Modulo per la presentazione delle osservazioni per i piani/programmi/progetti sottoposti a procedimenti di valutazione ambientale di competenza statale

ID: Codice procedura (ID_VIP/ID_MATTM) 11291

Progetto di un impianto eolico denominato "EOLICO VITERBO - MONTEFIASCONE" della potenza di 96 MW e delle relative opere di connessione, da realizzare nei comuni di Viterbo e Montefiascone (VT).

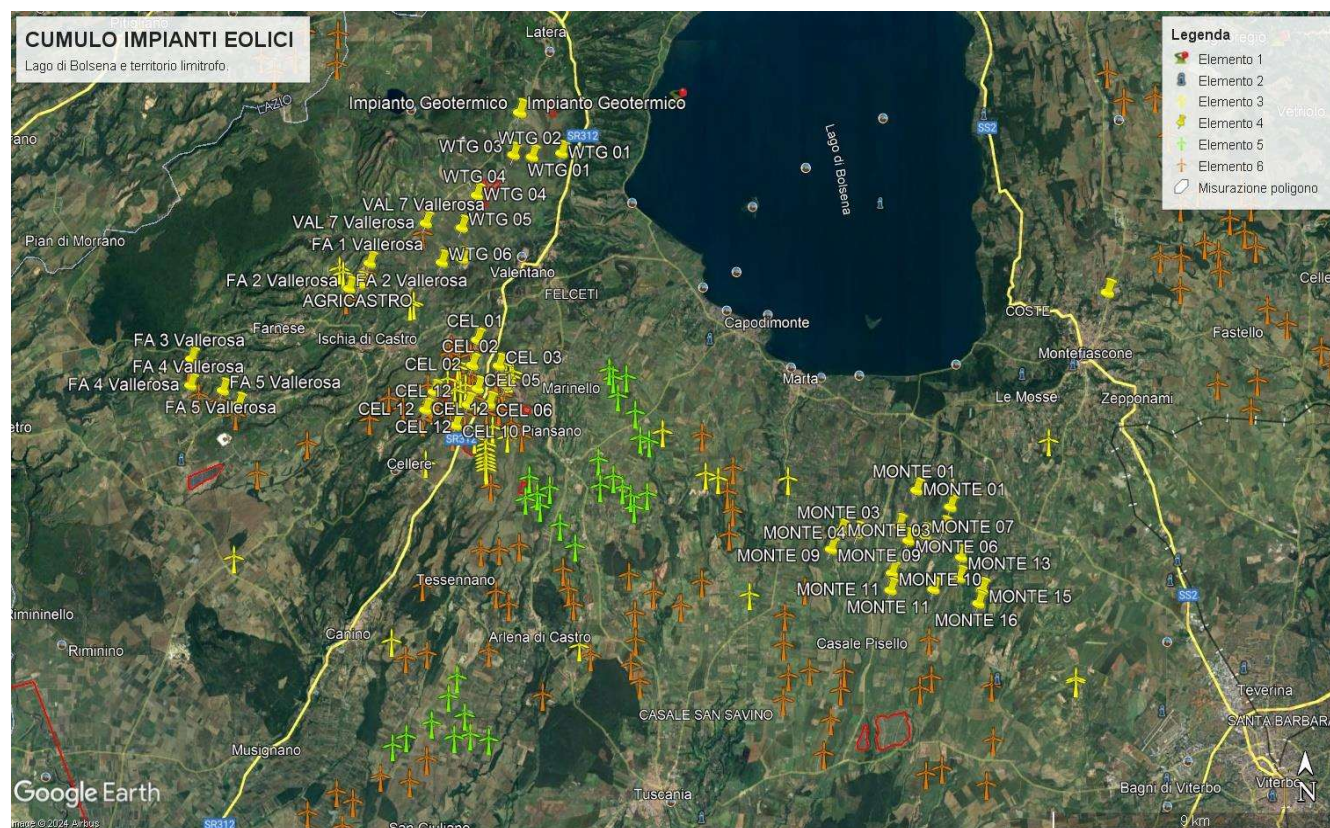
Come si vedrà più avanti la saturazione della Tuscia è testimoniata anche dai dati sulle istanze di connessione alla rete dell'alta tensione pubblicati da Terna sul suo sito e dall'allegato n.1 "denominato "Cumulo Impianti FER" nonché dalle Osservazioni del Comune di Bagnoregio.

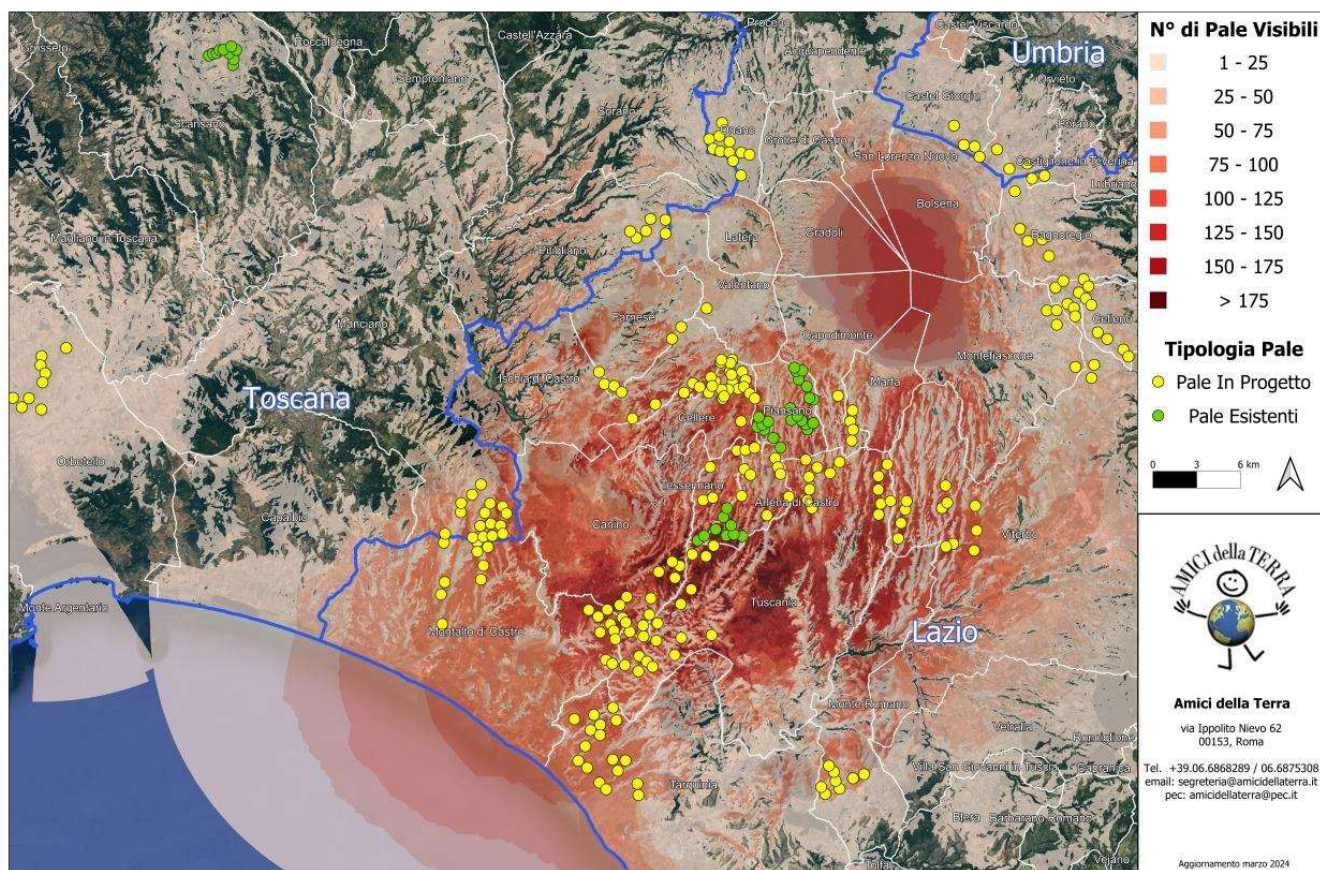
A sostegno di quanto affermato fino ad ora sugli impianti FER, e sul loro effetto cumulo sul paesaggio, sul territorio e sulle vocazioni economiche locali si cita un passo della DGR Lazio n. 390/2022 (pagina 25) (Individuazione delle AREE NON IDONEE):

“Se a scala europea o nazionale la produzione di energia da fonti rinnovabili è spesso considerata come unilateralmente positiva, è infatti a scala locale che lo sviluppo delle energie rinnovabili può produrre esternalità negative che intaccano i valori culturali e naturali del paesaggio, con potenziali ricadute sul turismo, sulla produzione agricola e sull'identità e riconoscibilità dei luoghi”.

Figura 1. Stralcio carta "Natura 2000" dal sito del ministero Ambiente che illustra la parte della Rete Natura 2000. Le zone con linee in blu sono le ZPS che comprendono le ZSC (parti con linee rosse).  Simbolo dell'area in cui è ubicato l'impianto eolico industriale "Viterbo - Montefiascone".

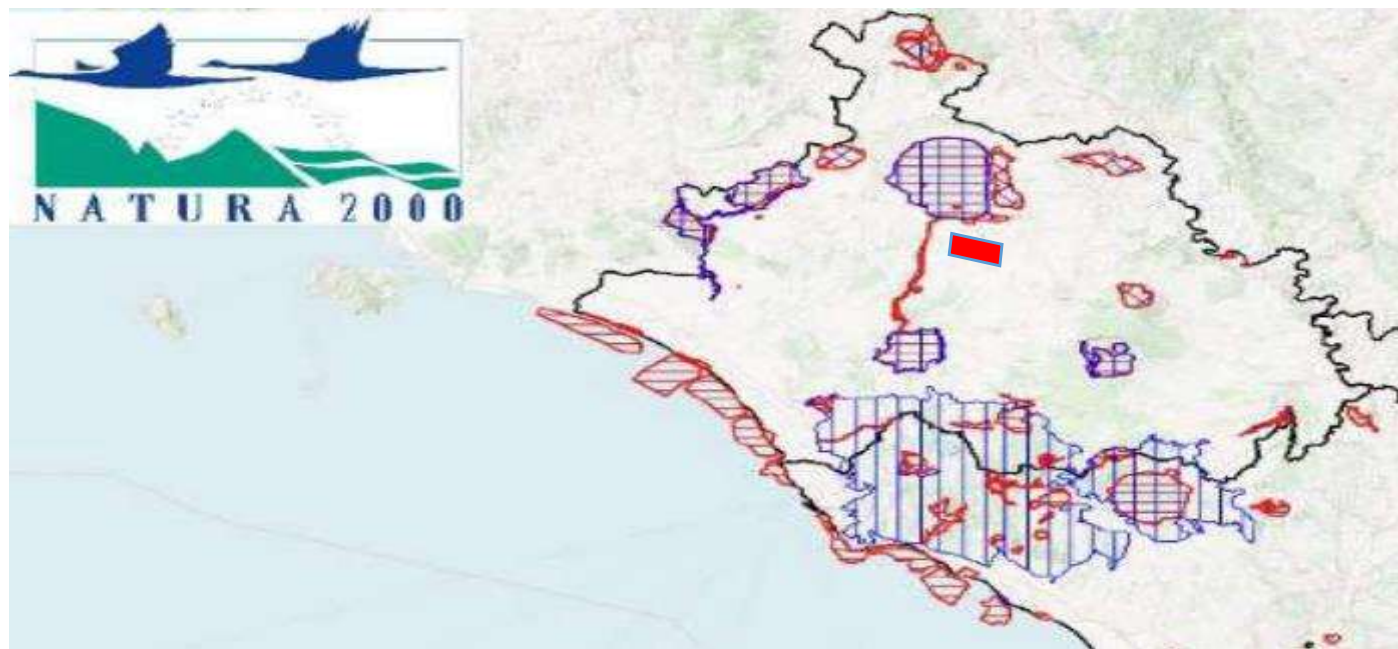
Conclusione questa lapidaria quanto semplicistica e tendenziosa. Se è vero infatti che l'area di progetto si trova formalmente al di fuori delle zone citate è altrettanto vero che potenziali impatti vanno verificati comunque in particolare riguardo all'avifauna ed alle rotte migratorie.

Se è vero, come afferma la proponente, che le aree interessate dagli interventi in progetto risultano esterne ai siti SIC/ZPS/ZSC tutelati da Rete Natura 2000, non risulta comunque accettabile la tesi esposta nello Studio (2.17.4, pag. 78) secondo cui effetti di disturbo/interferenza delle installazioni industriali con la fauna e l'avifauna sarebbero da escludere per la lontananza dell'impianto dai siti Natura 2000 e per la gestione agricola dei territori interessati dall'impianto. L'assenza formale di *core areas* non significa infatti che non esista una rete di interrelazioni ecologiche tra queste zone e siti Natura 2000 più o meno vicine (ricordiamo che la ZSC Fiume Marta dista circa 2000 metri dall'aerogeneratore più vicino).
